无锡地铁集团有限公司

锡地铁函〔2023〕13号

关于惠山古镇三期 B 地块出让轨道交通 保护意见的函

附图名称: 惠山古镇三期B地块与地铁4号线区间平面图

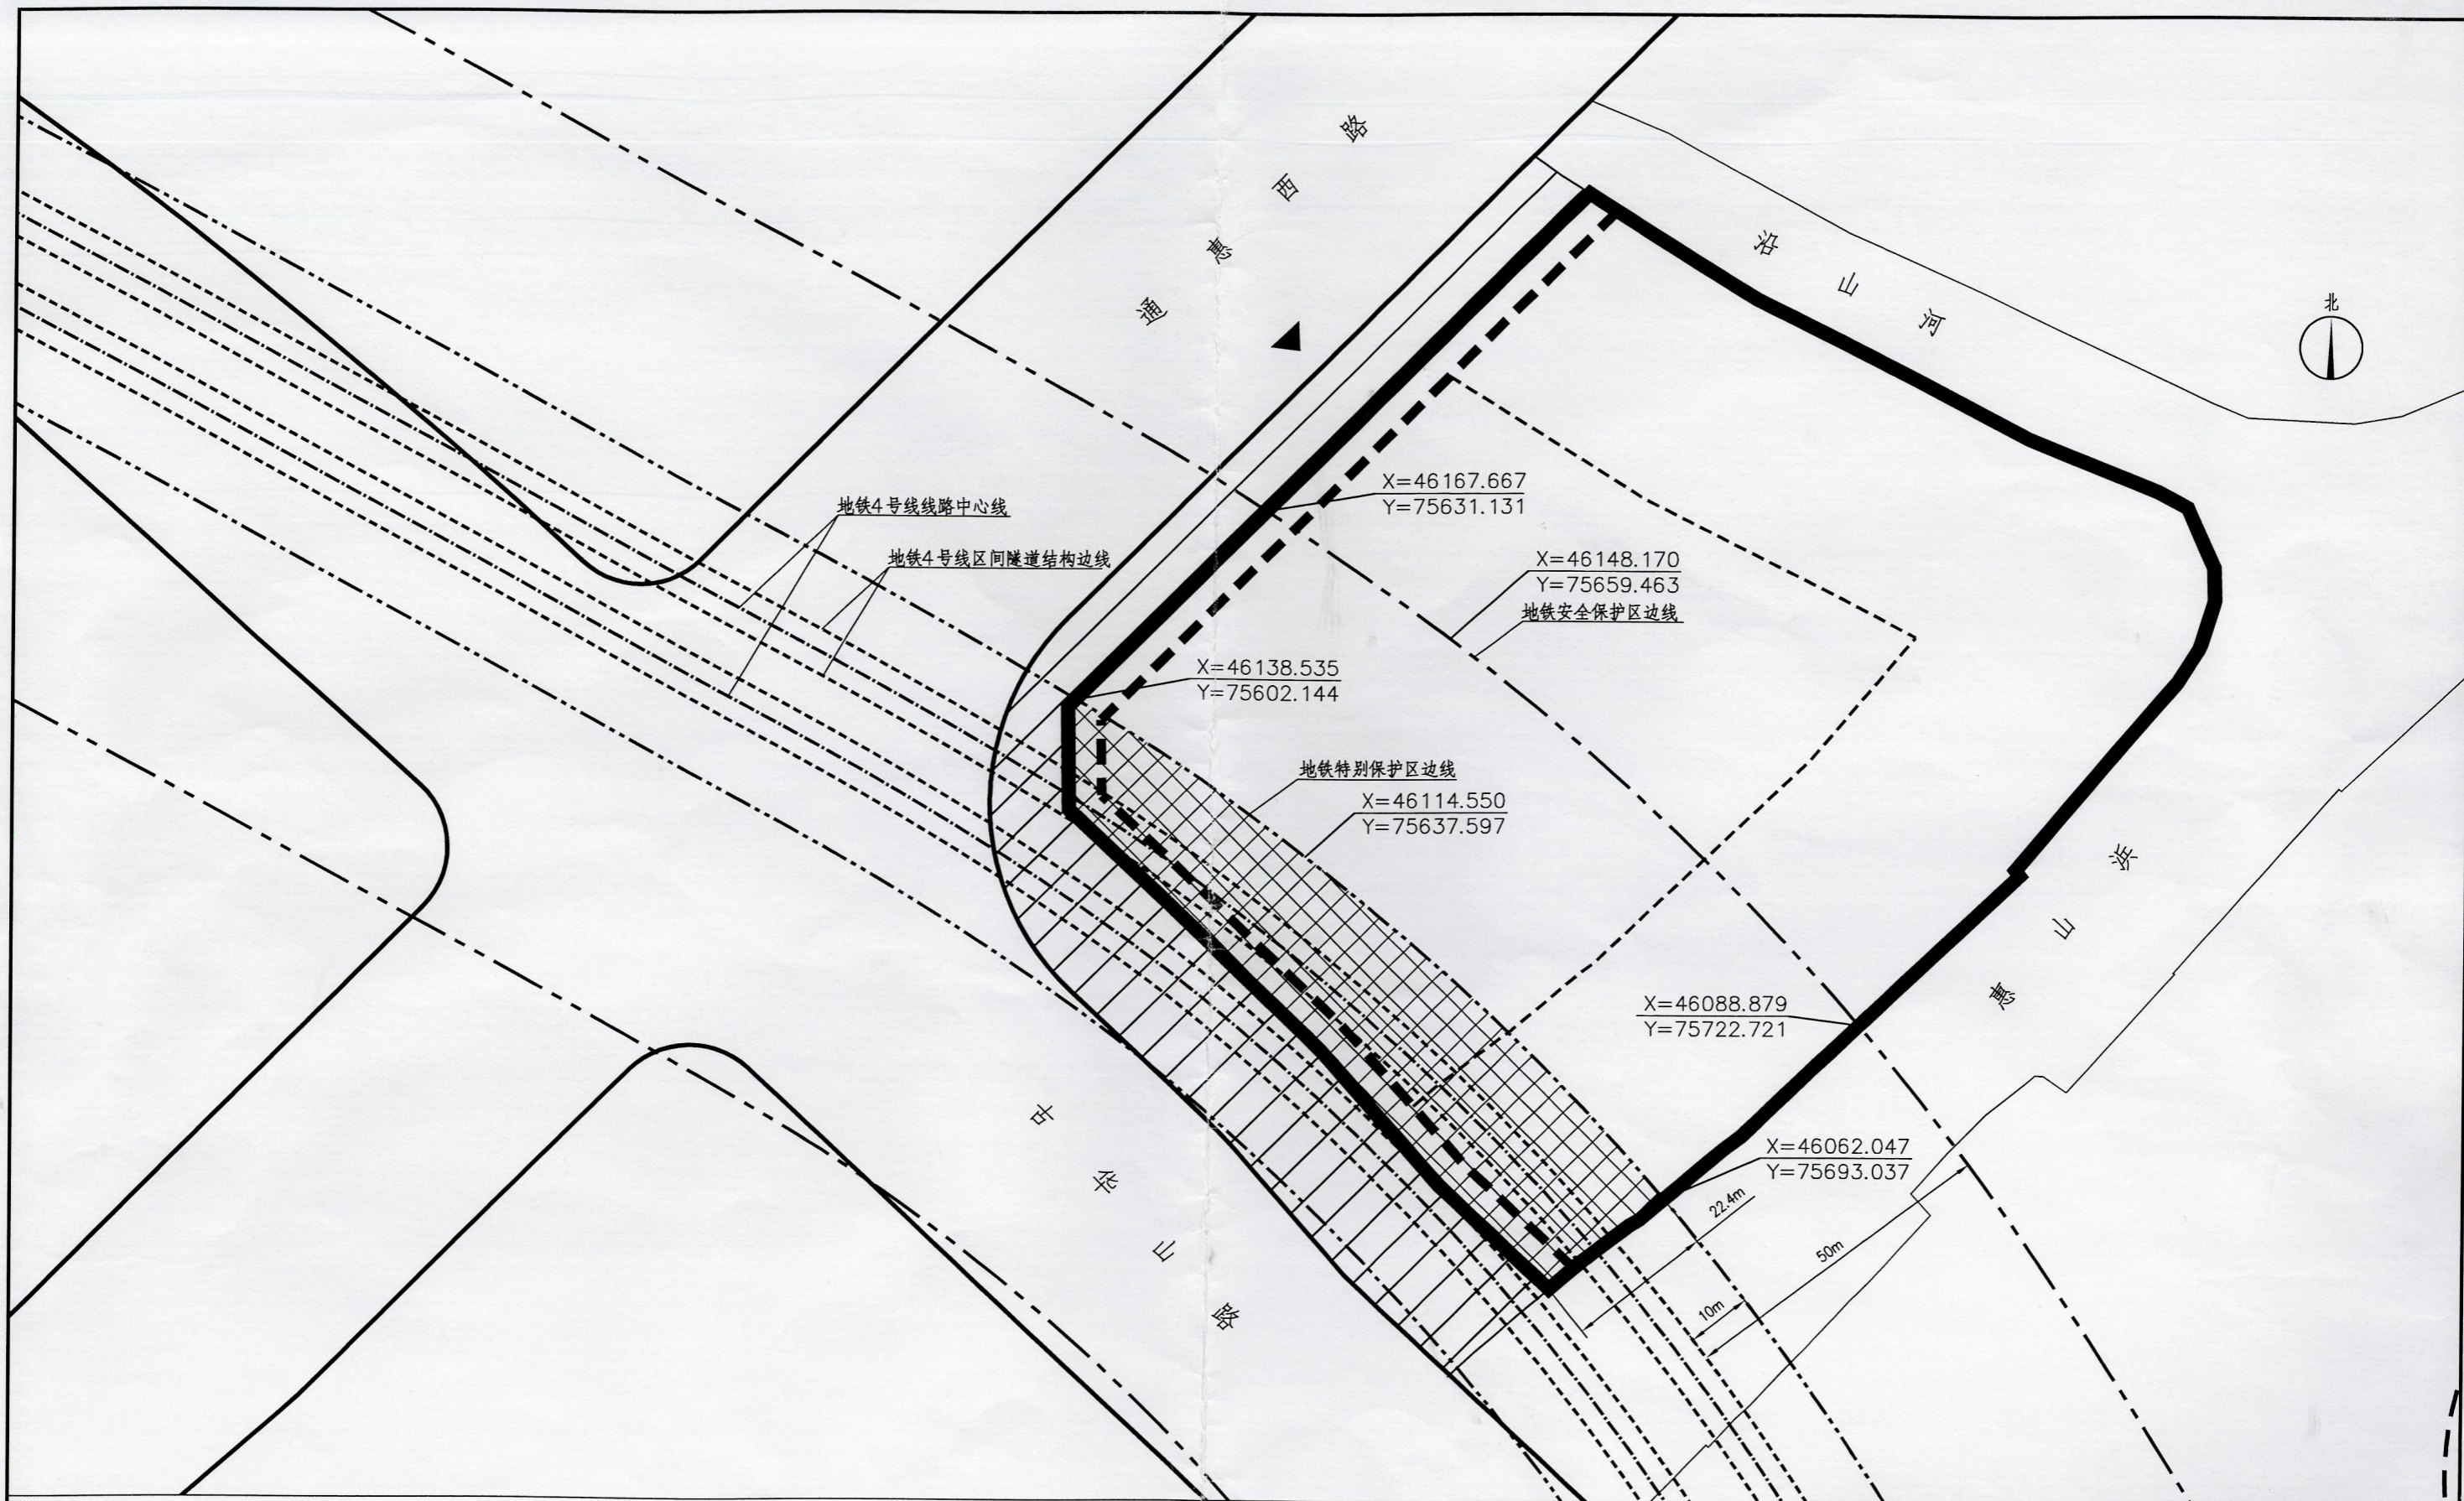
惠山古镇三期 B 地块（以下简称该地块）位于规划轨道交通线路的安全保护区及特别保护区内。该地块可建设用地范围线内涉及轨道交通特别保护区的，我公司已在附图中采用网格进行标识。

根据《无锡市轨道交通条例》关于安全保护区的管理规定，地块开发建设单位应当事先书面征求地铁集团的意见；地块内实施方案（包括围墙、出入口、管线等附属设施）与轨道交通设施之间应满足结构安全退距、消防、环评等技术要求；在特别保护区内除《无锡市轨道交通条例》第二十六条规定允许的建设活动

外，不得进行其他建设活动；地块开发建设单位应当分析、论证施工活动对轨道交通设施的影响，制定轨道交通设施安全保护区方案，并经地铁集团同意后，按照方案进行施工。

1. 本图尺寸以米计。
2. 本图坐标采用无锡市城市坐标系统。
3. 本地块西侧邻近地铁4号线一期工程盛岸站~惠山古镇站区间隧道，在地铁特别保护区范围内除《无锡市轨道交通条例》第二十六条规定的建设活动外，不得进行其他建设活动。
4. 地块内实施方案与地铁设施之间应满足结构安全退距，消防、环评等技术要求。
5. 若规范调整，按最新版的规范执行。
